VISTA TÉCNICA REVISIÓN DE SISTEMA LOS RIELES EN EL CORREGIMIENTO DE SAN ANTONIO DE PRADO OPERADO POR LA CORPORACIÓN DE ACUEDUCTO ALTAVISTA

14/04/2026

Imagen 1. Bocatoma Los Rieles.

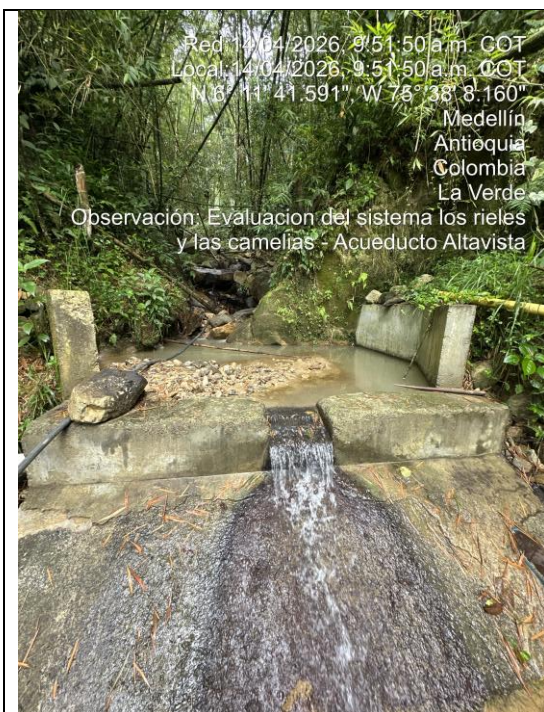
El recorrido inició en la captación del sistema, donde se evidenció que una de las principales causas de la afectación en la calidad del agua cruda, se origina aguas arriba de la bocatoma. En el sector se identificó la existencia de actividades agrícolas desarrolladas en predios cercanos a la fuente abastecedora La Isabela, particularmente procesos asociados al cultivo y procesamiento de café, cuyos presuntos vertimientos y escorrentías superficiales estarían ingresando al cauce en períodos de lluvia y en temporadas secas en las que se presenta menor dilución. Según lo manifestado por el personal del acueducto, estas descargas generan incremento en el color aparente del agua y elevan la presencia de materia orgánica, lodos finos y compuestos que dificultan el tratamiento convencional. Adicionalmente, se informó que esta situación ha sido objeto de preocupación reiterada por parte del prestador, debido a que durante el verano la concentración de contaminantes se hace más evidente por la disminución del caudal natural de la fuente, generando mayores dificultades para el control operativo de la planta.

Imagen 5. Cámara de aquietamiento en desuso.

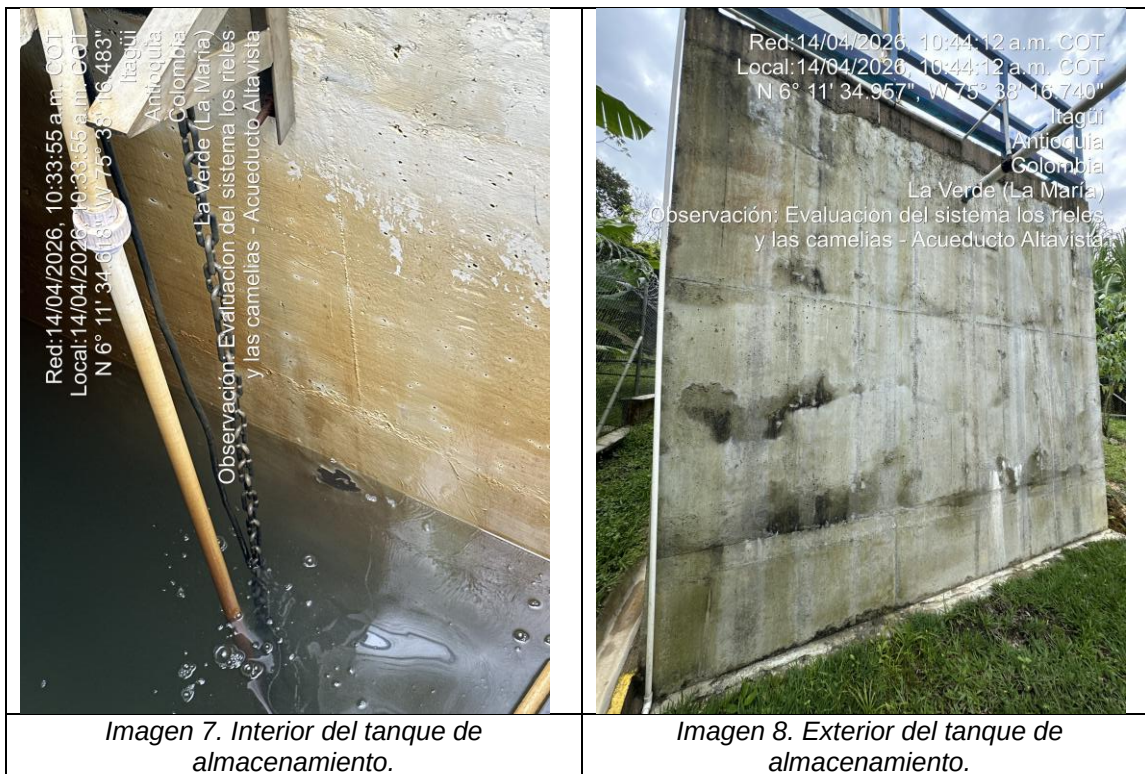
Durante la revisión del desarenador se identificó que esta unidad no está realizando adecuadamente la función de remoción de partículas gruesas debido a alteraciones en las condiciones hidráulicas internas. Se constató que el ingreso del agua no se encuentra distribuido de manera uniforme dentro de la estructura, ya que varias de las tuberías descargan directamente sobre la zona de sedimentación, generando turbulencias que impiden que las partículas sedimentables se depositen en el fondo de la unidad (ver imagen 3). Igualmente, se observó que la disposición de las tuberías de entrada y la ubicación del rebose no guardan una relación adecuada con la altura de las pantallas internas, ocasionando que algunas barreras hidráulicas permanezcan sumergidas y trabajen en condición de ahogamiento permanente. Esta configuración reduce la velocidad de sedimentación esperada y permite que parte del material suspendido continúe hacia las siguientes etapas del tratamiento.
